■天ヶ瀬再開発に関する意見及び質問

宇治市
紺谷 吉弘

(図1)

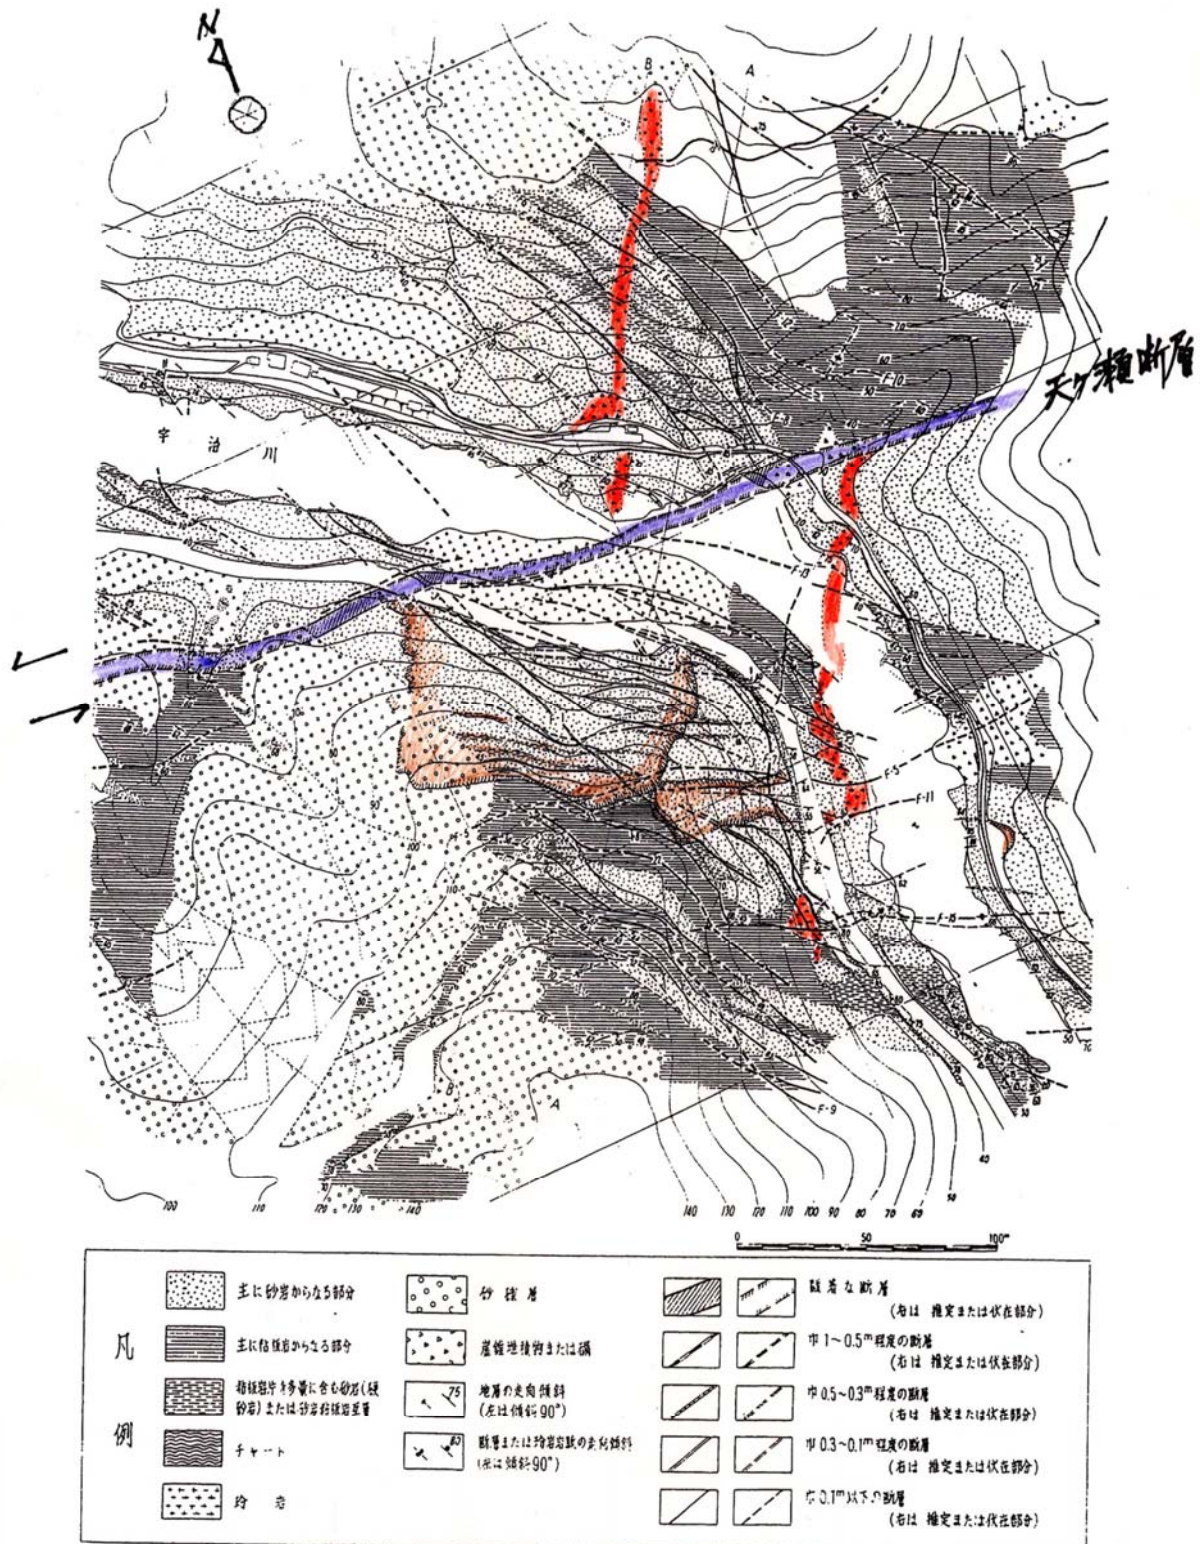
天ヶ瀬ダム管理事務所作成「天ヶ瀬ダム地質調査（作成年不明）」なる資料に天ヶ瀬ダム直下を通過する断層を記載した地質図が描かれている。この断層を仮に天ヶ瀬断層とよぶ。地質図の判読を試みたところ、天ヶ瀬断層はほぼ東西方向、垂直に近く、破碎帯の幅は5～10m、左ずれ約100mで、ダムの中心直下を通過している。また地質図には昭和31年1月から3月にかけて発生した左岸ダムサイトの位置に発生した大規模な土砂崩壊（いわゆる六石山崩壊）の範囲も示されている。（図1）
